MOPO PAP CITÉ MILITAIRE

RAPPORT JUSTIFICATIF DE LA MODIFICATION PONCTUELLE

Extrait de la partie graphique du MoPO DU PAP, lot 1 WW+ 05.20223

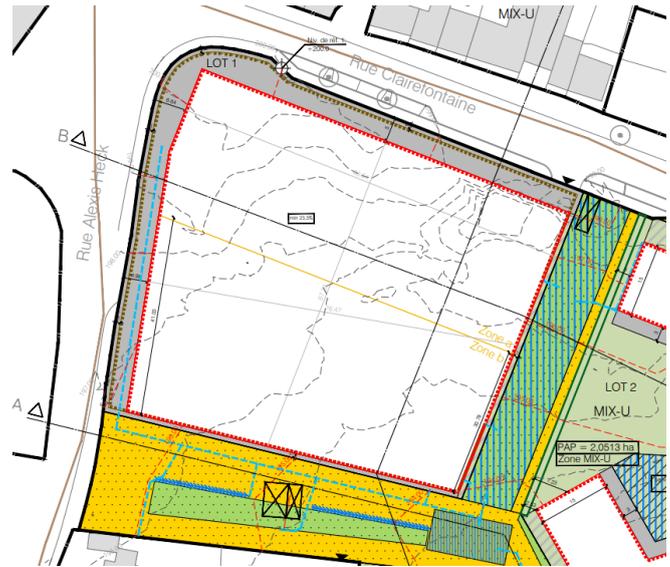
Mise à jour	Justificatif des modifications
Espaces extérieurs	
Suppression des arbres projetés	La position de certains de ces arbres, en particulier l'emprise future de la couronne des arbres, entre en conflit avec les recommandations CGDIS concernant l'accessibilité à la construction du Lot 1 par les secours. L'implantation de la plupart des arbres reste possible et sera prévue dans le projet d'exécution du PAP.
Suppression d'arbres à préserver dans l'espace public en partie nord et sud.	Il n'est pas garanti de pouvoir préserver ces arbres implantés au plus près du muret (au sud, près de la Sûre) ou du futur transformateur (au nord, dans la surface de rétention).
Suppression des rigoles ouvertes représentées sur l'ensemble des lots du PAP (cf : plan BEST 181007-2-550b)	Suppression nécessaire pour se conformer aux dernières recommandations de l'AGE reprises dans au point 9.c de l'accord de principe EAU/AUT/21/0657 daté du 30.11.2021 annexé au présent PAP. L'exécution se fera en effet sans rigoles ouvertes sur les terrains privés.

Modification du tracé des canalisations (cf : plan BEST 181007-2-550b)	Adaptations nécessaires pour se conformer à la situation actuelle projetée du bâtiment mixte du Lot 1 et à l'évolution actuelle des études.
Modification de la position des deux transformateurs	Bien que représenté à titre indicatif dans la partie graphique du PAP, cette modification est souhaitée pour se conformer à la situation actuelle de planification.
Suppression de la servitude de type « élément bâti ou naturel à sauvegarder » qui s'applique sur les deux murets au sud.	Il n'existe pas de protection valable à ce mur. Le projet envisage de maintenir le mur mais quelques renforcements sont à prévoir par endroits, il est donc préférable de supprimer la protection.
Lot 1	
Modification du niveau de référence - 198,00 200,00	Ces modifications sont nécessaires pour permettre la réalisation du programme tel que décrit au point B. Objet de la Modification. Le programme demandé ne rentre pas dans le gabarit actuel défini par le PAP en vigueur. Le gabarit est modifié, tout en conservant la même surface bâtie brute attribuée initialement au lot, les surfaces sont simplement réparties différemment.

Augmentation de la hauteur à l'acrotère dans les coupes AA', BB', CC' et dans les tableaux de représentation schématiques du degré d'utilisation du sol - ha1 15,00m (zone a) - ha1 12,00m 17,50m (zone b) - ha2-15.50m	
Augmentation du nombre de niveaux maximum sur le lot 1 dans les coupes AA', BB', CC' et dans les tableaux de représentation schématiques du degré d'utilisation du sol : - III+1R+3S - IV+3S (zone a) - V+3S (zone b)

Définition de deux zones de hauteurs et nombre de niveaux différents dans le plan et les coupes + ajout dans la légende d'une « zone a et b à aménager selon la partie écrite »	
Modification nombre de logements collectifs dans le tableau de représentation schématique du degré d'utilisation du sol <ul style="list-style-type: none"> - 59 60 - Suppression d'une unité dans le lot « 2 » (55, 54-c) 	Compensation de l'unité ajoutée par une suppression d'une unité sur un autre lot afin de respecter la DL maximale définie par le PAG.
Implantation d'une limite pour constructions souterraines à 1m des limites du lot	Les limites souterraines étaient pour l'instant prévues en continuité des constructions destinées au séjour prolongé. La MoPo prévoit un décalage de ces limites à 1,00m des limites du lot dans une logique de flexibilité maximale. Le projet architectural envisage par exemple à ce stade, l'usage de pieux sécants en dehors du gabarit actuellement établi pour le sous-sol.

Inclusion de la construction 1.2 dans la construction 1.1 de manière à avoir une grande fenêtre constructible flexible. Adaptation des côtes, suppression des blocs bâtis 1.1 et 1.2.	Adaptation nécessaire de manière à conserver une flexibilité maximale pour le projet architectural complexe sur ce lot.
Modification des pourcentages repris dans les encadrés situés dans le bloc bâti 1.1 : <ul style="list-style-type: none"> — 40% - 70% min. 25,5 % Et 1.2 : <ul style="list-style-type: none"> — 0% 	Mise à jour des pourcentages définissant la mixité des fonctions en fonction du nouveau programme établi. Seul un minimum est maintenu sur l'ensemble du lot, en conformité avec la réglementation du PAG (min.50% de toute la SCB du PAP est à dédier au logement). (30.769,49m ² SCB max PAP, 50%=15.384.745m ² , total autres lots : 13.842,03m ² , 80% log min autres lots : 11.073,624m ² , restent : 4.311,121m ² min. log Lot 1 soit 25,5%) Suppression de la valeur « 0% » attribuée au bâti 1.2 car inclusion du bâti 1.2 dans le bâti 1.1 de manière à avoir plus de flexibilité. Par ailleurs, le projet architectural actuel prévoit l'implantation des stationnements en sous-sol et non plus hors-sol. La définition d'un bâti occupé à 0% par le logement ne fait donc plus de sens.

Adaptation de la surface de scellement dans le tableau de représentation schématique du degré d'utilisation du sol (et dans les fiches annexes) 5.590,60 5.724.04m ²	Le calcul était basé sur l'ancienne fenêtre constructible. Cette fenêtre étant revue, le calcul est mis à jour, dans le respect du CSS maximal (0.70).
Lots 1,2,3	
Suppression des arbres à moyenne ou haute tige à préserver suivants : <ul style="list-style-type: none"> - 5 arbres du lot 1 - 1 arbre du lot 2 - 5 arbres du lot 3 	Ces arbres sont situés très proches des constructions projetées, il ne pourra donc être garanti de les préserver lors du chantier.
Lots 4,5	
Ajout d'une surface de rétention au sud des constructions + ajout d'une servitude de passage technique	Mise en conformité aux plans d'infrastructures actuels (cf : plan BEST 181007-2-550b).
